Dodatečné informace k zadávacím podmínkám poř. č. 3

Název veřejné zakázky: **Dodávka UPS KSÚSV včetně instalace**

Evidenční číslo VZ: N-DO-47-2019

Název: Krajská správa a údržba silnic Vysočiny, příspěvková organizace

Dodatečná informace č. 3/18 – Půdorys místnosti

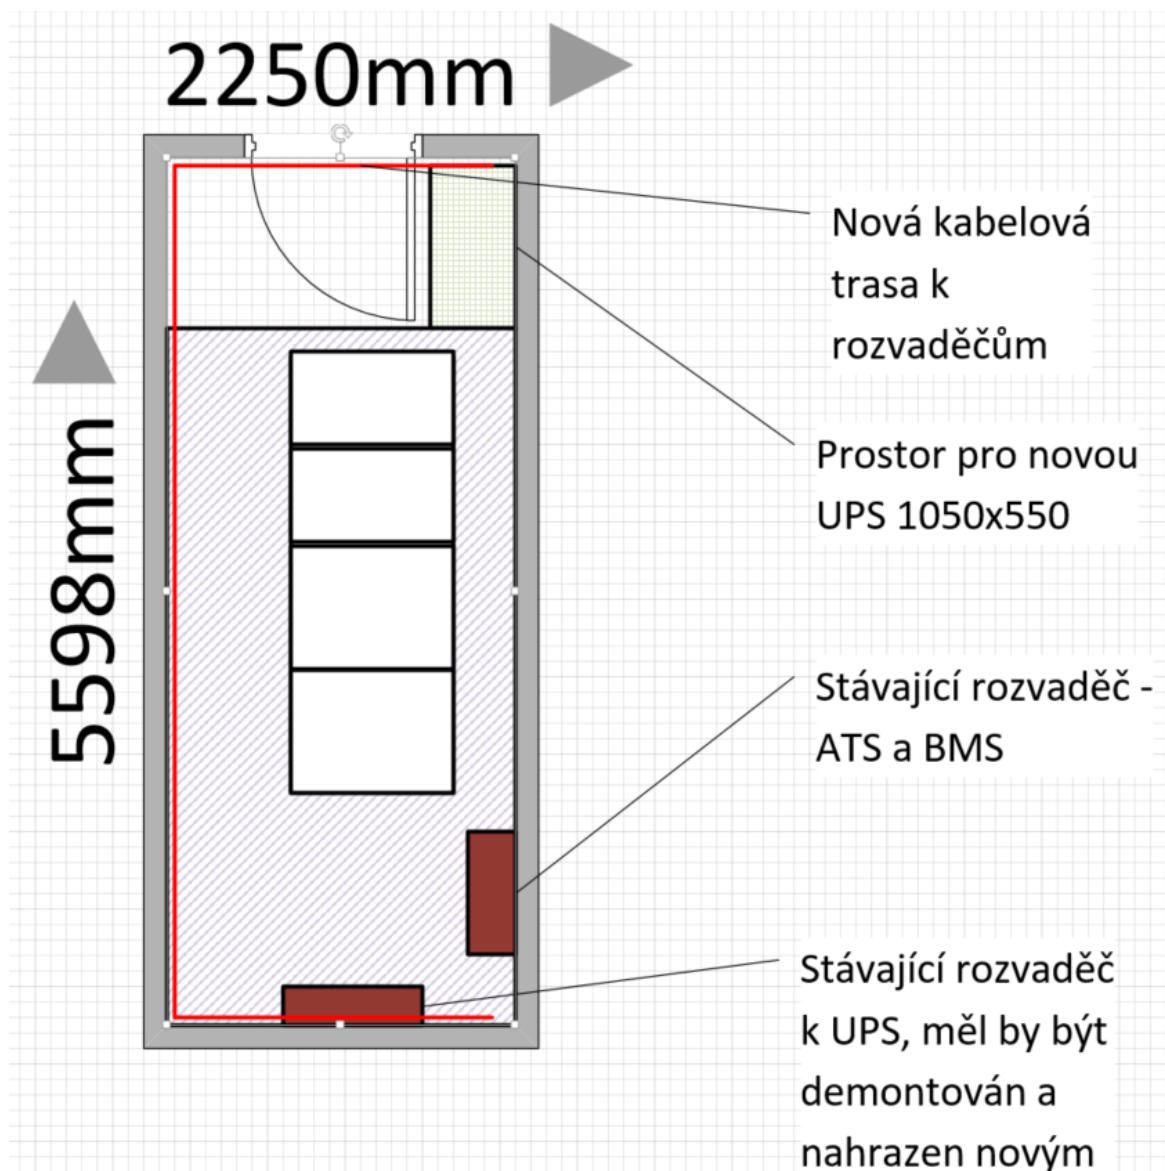
Současně prosíme o výkres místnosti a půdorysu rozmístění UPS.
Dodatečná informace č. 3/3 Půdorys místnosti je poslední dodatečnou informací č. 3/18, rozměr je omezen na daný prostor v rámci serverovny 1050 x 550 mm. Místnost má osazené 2 klimatizace ...
Dotaz č. 3/4 Dotaz k požadavkům zadavatele uvedeným v příloze A1 zadávací dokumentace: Prosíme o vysvětlení, co znamená Externí bypass UPS (umístění rám).
Dodatečná informace č. 3/4 UPS má mít na sobě vlastní bypass například pro servisní účely nebo ruční bypass uživatelem bez přerušení napájení připojených zařízení.
Dotaz č. 3/5 Dotaz k požadavkům zadavatele uvedeným v příloze A1 zadávací dokumentace: Prosíme o vysvětlení, co znamená Přetíženost, je-li k dispozici bypass trvale < 125 %, 20 ms 1000 %.
Dodatečná informace č. 3/5 Přetížitelnost (capacity overloading) je obecný parametr UPS, obvykle vyjádřen grafem nebo tabulkou. Více například zde: https://elektrika.cz/data/clanky/zakladni-vlastnosti-zdroju-ups

dodavateli UPS. Výstupy by měli být minimálně tyto – 2x B32A/3, 6x C16A/1 zakončené na řadových svorkách.
Dotaz č. 3/7 V dostupných dokladech není nikde uvedeno, kde budou dodávané rozvaděče a tlačítka EPO umístěny, prosíme o upřesnění.
Dodatečná informace č. 3/7 Dodávané rozvaděče budou v serverovně, EPO bude na zdi před vstupem do serverovny, vhodně označeno a zabezpečeno proti náhodnému stisku. Systém musí umožňovat budoucí připojení k EPS.
Dotaz č. 3/8 Jaká je demontovaná UPS (typ, výkon, hmotnost, rozměry...), a jsou stávající baterie součástí UPS nebo jsou v samostatném stojanu?
Dodatečná informace č. 3/8 Stávající UPS pro serverovnu je Powerware o výkonu 12kVA rozměry 800x300x700 mm + bateriová skříň se stejnými rozměry
Dotaz č. 3/9 Chybí podklady, ze kterých by bylo možné stanovit rozsah úprav (délky tras kabelů a kabelových žlabů, počet prostupů kabelových tras a jejich umístění, počet a umístění protipožárních prostupů) pro silové kabely a datové rozvody. Prosíme o upřesnění včetně výkresu.

Dodatečná informace č. 3/9 Přívod od DA (ATS) a přívod z pojistkové skříně (pojistky 100A) budou připraveny v serverovně u stávajícího rozvaděče. Půdorys místnosti je dodatečnou informací č. 3/18. Veškeré kabely, kabelové trasy budou v rámci serverovny.
Dotaz č. 3/10 Při přemístění ATS lze krátké kabely spojkovat?
Dodatečná informace č. 3/10 ATS nebude přesunována, zůstane na stávajícím místě.
